1.4 事業計画の変更内容及びその理由

1.4.1 千客万来施設 1 の整備

1.4.2 事業計画の変更内容

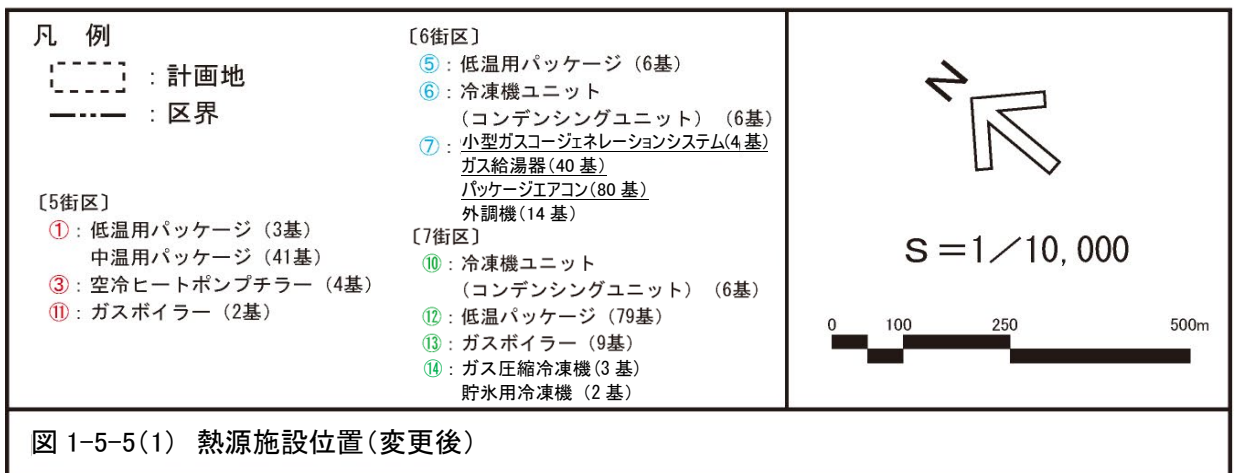
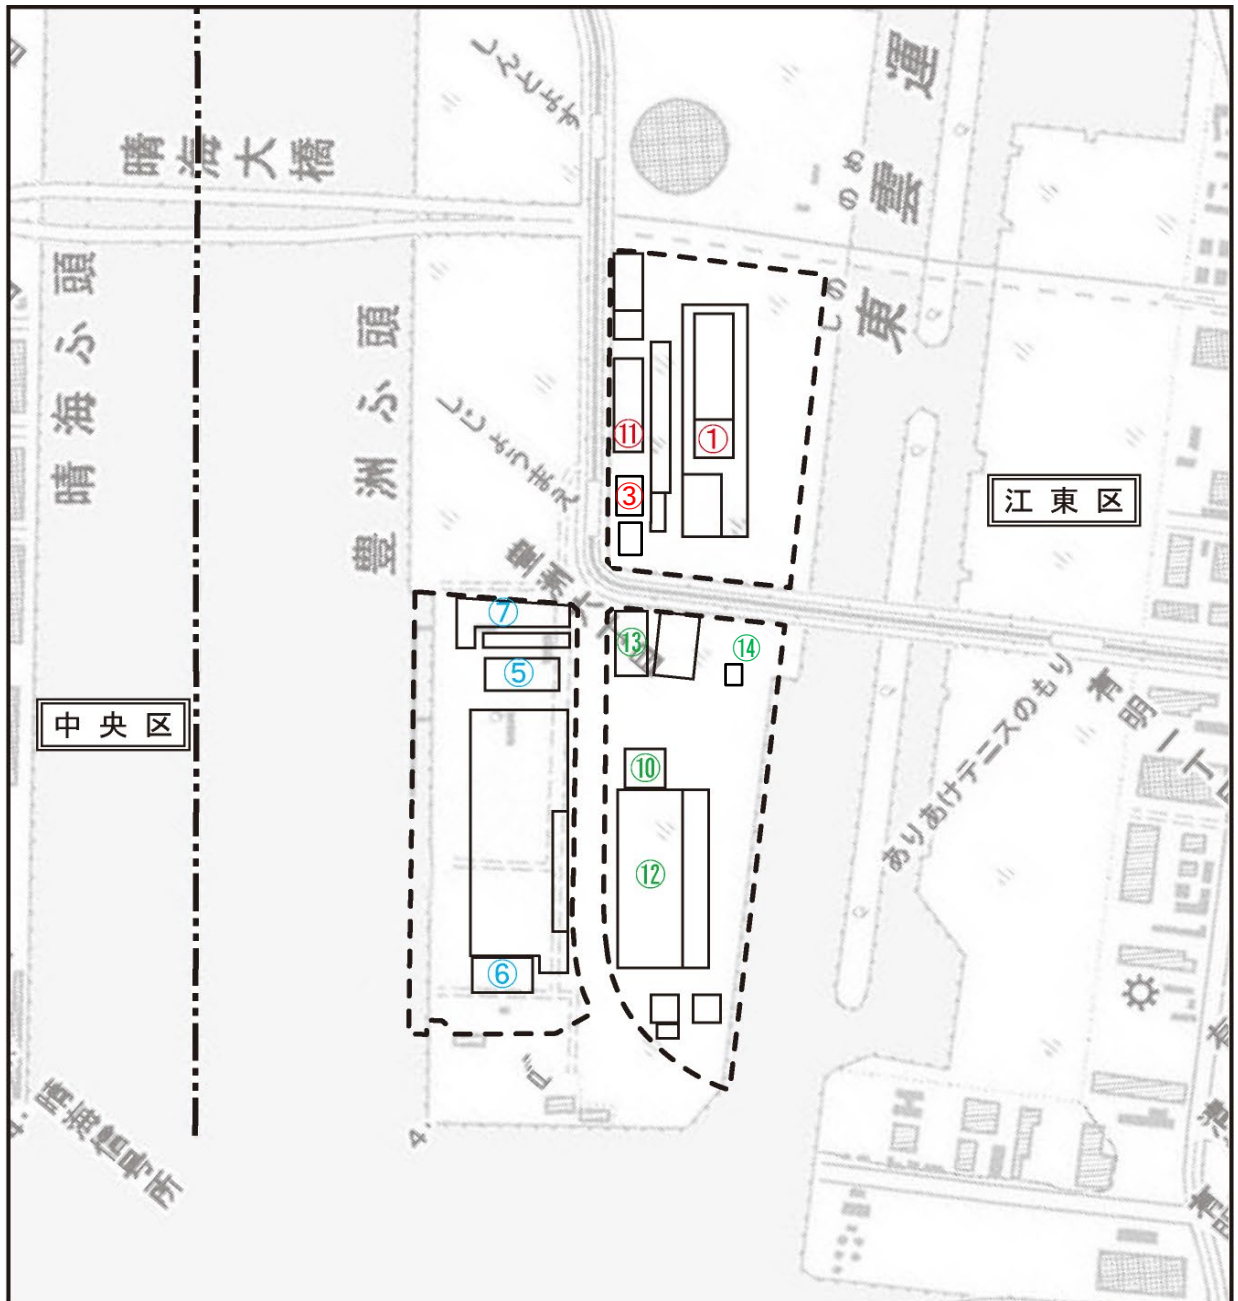
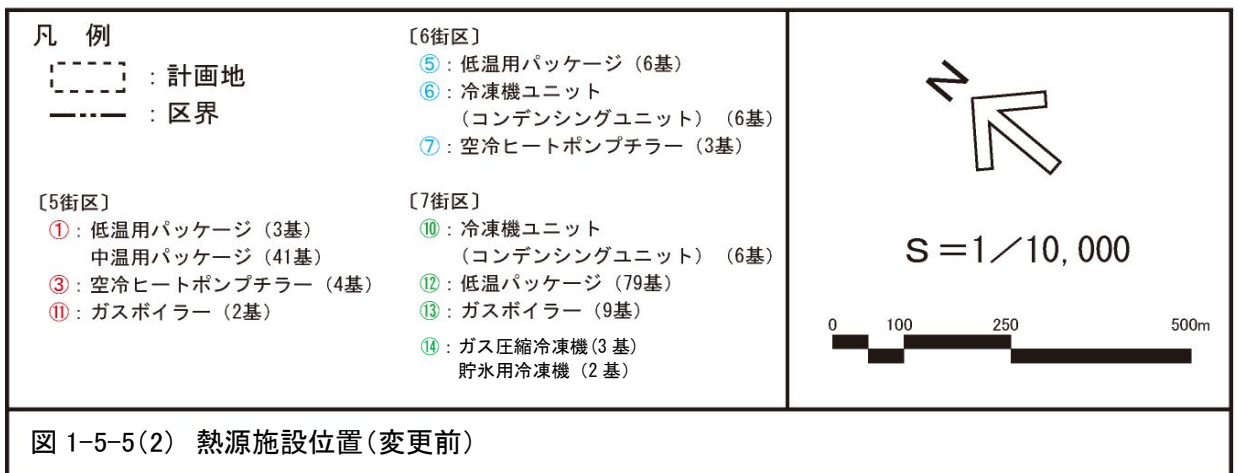
事業計画のうちエネルギー計画について、熱源施設の配置計画（種類、台数及び位置）を表 1-5-2、図 1-5-5 のとおりに変更する。また、騒音及び低周波レベルを表 3-2-1 に示す。
